**CCR-VIA -- COMITATO DI COORDINAMENTO REGIONALE PER LA  
VALUTAZIONE D'IMPATTO AMBIENTALE**

**Giudizio n° 3385 Del 30/03/2021**

**Oggetto:** Lavori di Escavazione per approfondimento dei fondali del Porto di Ortona

**Tipo procedimento:** Verifica di Assoggettabilità ai sensi dell'art. 19 del D.Lgs. 152/06 e ss.mm.ii.

Sito di conferimento a mare

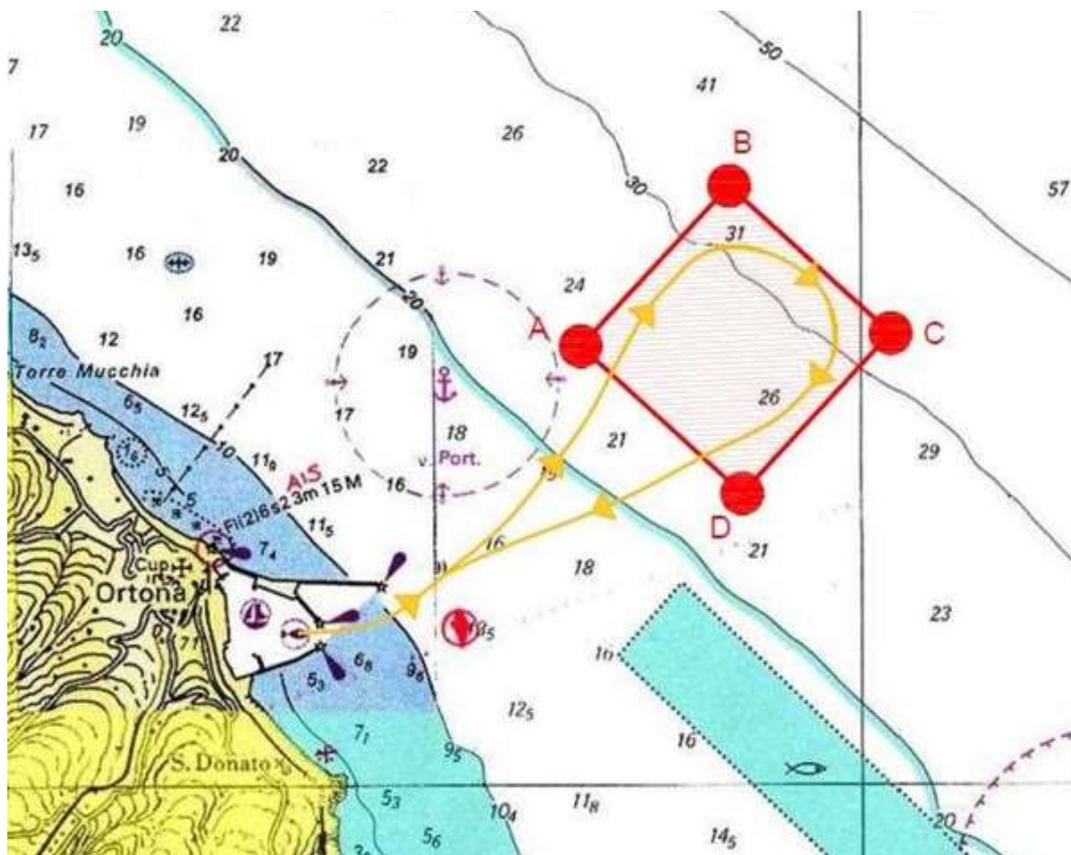
La quantità di materiale conferito in mare è: 269.740 m<sup>3</sup> in classe A con frazione pelitica maggiore del 50% . L'immersione di materiale in mare, nel progetto posto a base di gara era stata valutata presso l'area censita come ABR01D a circa 7 km al largo della costa di Pescara. Il DM 173/16 consente di poter individuare un'area prossima all'area di escavo oltre le 3MN, nella quale identificare il collocamento del materiale escavato dal porto; a tal ragione è stata individuata un'area antistante il porto di Ortona, oltre la distanza

Il tecnico dichiara che poiché il materiale che verrà dragato è tutto materiale di tipologia "A", il sito di destino definito dai vertici ABCD, non subirà alcun effetto nocuotensoso in termini di compatibilità sedimentologica di apporto.

Le profondità del sito di destinazione ABCD, che si aggirano mediamente sui 28-30 metri limitano anche la presenza delle più comuni fanerogame. Per quanto riguarda le modalità di conferimento del materiale sull'area definita con ABCD, il tecnico dichiara che i natanti utilizzati dispongono di sistema AIS che permette di tracciare in tempo reale le loro rotte e posizioni, inoltre i natanti sono dotati di particolari tecnologie per il conferimento graduale. La M/N Draga "Gino Cucco" dispone di una tramoggia compartimentata con 12 diversi portellini scorrevoli che permette una redistribuzione omogenea e non massiva del materiale durante la fase di dumping. La M/N Betta "Giuseppe Cucco" permette una redistribuzione controllata del materiale aprendo lo scafo in maniera graduale mediante la tecnica dello split barge, ovvero apertura graduale a compasso. Tali metodiche permettono di conferire il materiale creando sottili strati di deposizione.

Figura 1 - Piano Regolatore Portuale Vigente 1969;

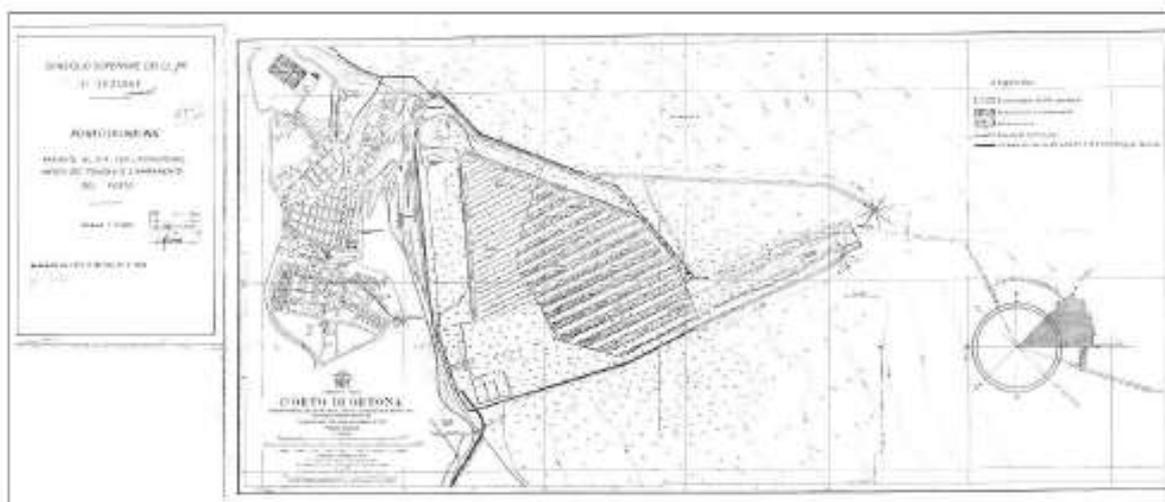
**In relazione al p.to 1) del Giudizio n. 3339/21** “integrare la documentazione pubblicata con l'inquadramento dell'intervento con la pianificazione urbanistica vigente e con il Piano di Difesa Regionale della Costa vigente”, la ditta ha comunicato quanto segue:

*“Si conferma la doppia conformità del piano di dragaggio con il PRP adottato, non ancora approvato, e con quello previgente del 1969.*

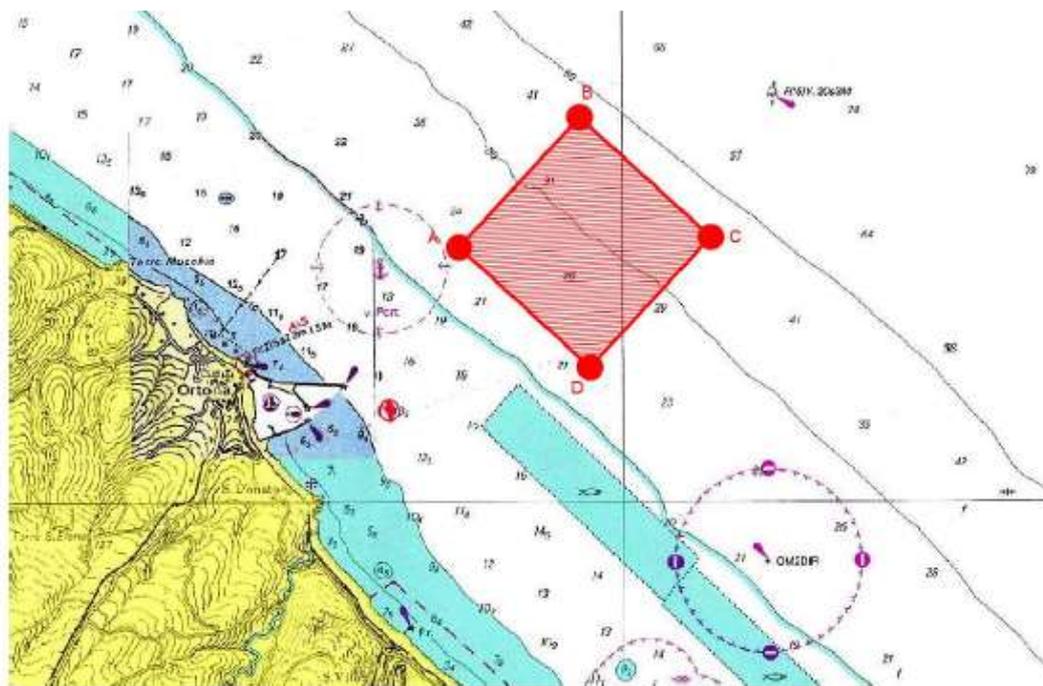
In riferimento alla conformità del progetto con le NTA del Piano di difesa della Costa dall'erosione, dagli effetti dei cambiamenti climatici e dagli inquinamenti (PDC), adottato con Delibera Regionale n.526 del 31.08.2020 si precisa che il progetto pur essendo stato finanziato in data precedente all'adozione del PDC è stato oggetto di revisione, vista la necessità del suo adattamento al Piano in oggetto. A tal fine per poter adempiere all'art. 18 delle NTA del piano si è proceduto al ricalcolo e alla nuova redistribuzione dei volumi dei materiali al fine di poter conferire il materiale come indicato:

Vista la nuova volumetria destinata a sito a mare, l'area per il conferimento sarà ricalibrata e avrà dimensioni di 3,50x3,50 km, congrue per consentire di accogliere materiale per un massimo ricoprimento non superiore a 5 cm di materiale di apporto, come indicato dall'art. 3.1.1. "Area marina per l'immersione dei materiali di escavo (oltre le 3 mn dalla costa)" del DM 173/2016
